Категория N	Инструкция по ремонту	Номер R070/13	Страница 1 из 3
Распространение <input type="checkbox"/> Только дистрибьюторы <input checked="" type="checkbox"/> Пожалуйста, проинформируйте своих дилеров		Дата издания 17 сентября 2013 г.	
Пожалуйста, передайте этот бюллетень <input checked="" type="checkbox"/> в гарантийный отдел <input checked="" type="checkbox"/> в отдел з/ч <input checked="" type="checkbox"/> в отдел обучения		Дата пересмотра	
<input type="checkbox"/> директору предприятия <input checked="" type="checkbox"/> техническому директору		<input checked="" type="checkbox"/> в отдел качества продукции	
Применимо для автомобилей CX-5 (KE)		Применимо для стран или спецификаций Все страны

Тематика: Посторонний звук во время начала движения, когда рулевое колесо полностью вывернуто влево (автомобили с левосторонним управлением) / вправо (автомобили с правосторонним управлением)

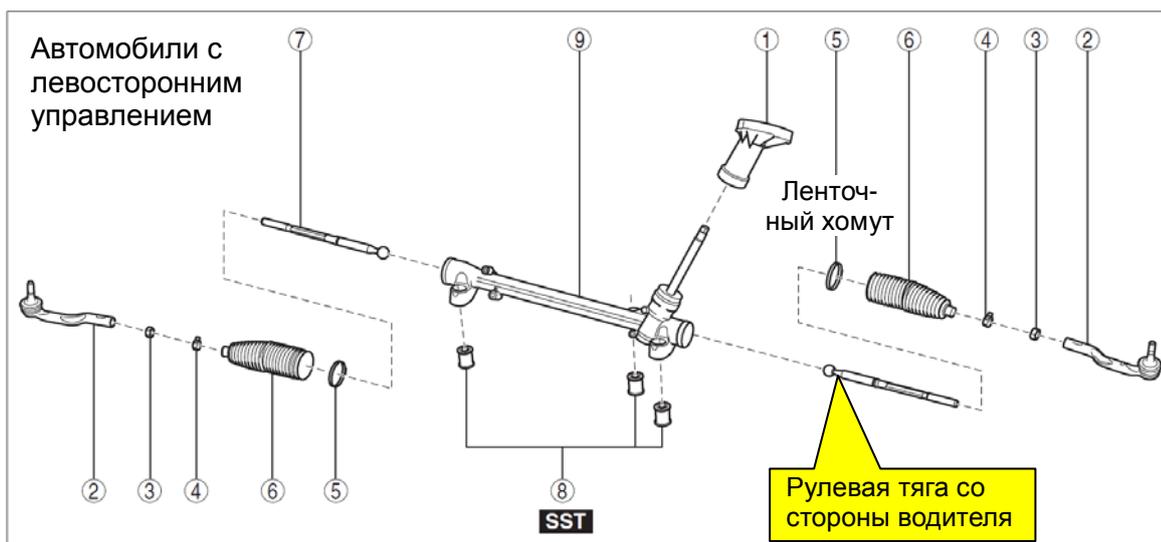
Край шарового шарнира рулевой тяги с водительской стороны может задевать за картер рулевого механизма, что приводит к появлению звука, характерного для скачкообразного движения при трении.

Была изменена форма края шарового шарнира рулевой тяги.

2. Если звук появляется, снимите с автомобиля рулевую рейку в сборе с тягами и их наконечниками в соответствии с указаниями раздела «Снятие и установка рулевой рейки и тяг рулевого привода» (STEERING GEAR AND LINKAGE REMOVAL/INSTALLATION) Руководства по ремонту и замените рулевую тягу (со стороны водителя) модифицированной согласно указаниям раздела «Разборка рулевой рейки и тяг рулевого привода (STEERING GEAR AND LINKAGE DISASSEMBLY) Руководства по ремонту.

Номер запасной части		Наименование запасной части	Кол-во	Примечание
Новой	Заменяемой			
KD31 32 240A	KD31 32 240	Тяга рулевая	1	
BVM4 32 127		Хомут ленточный	1	R Деталь подлежит замене в случае ее снятия Место установки детали изображено на иллюстрации, приведенной на первой странице.
B455 32 099B		Болт крепления промежуточного вала	1	R Деталь подлежит замене в случае ее снятия (Болт крепления промежуточного вала к рулевой рейке в сборе)
T060 26 169A		Шплинт	2	R Деталь подлежит замене в случае ее снятия (Шплинты крепления наконечников рулевых тяг с обеих сторон)
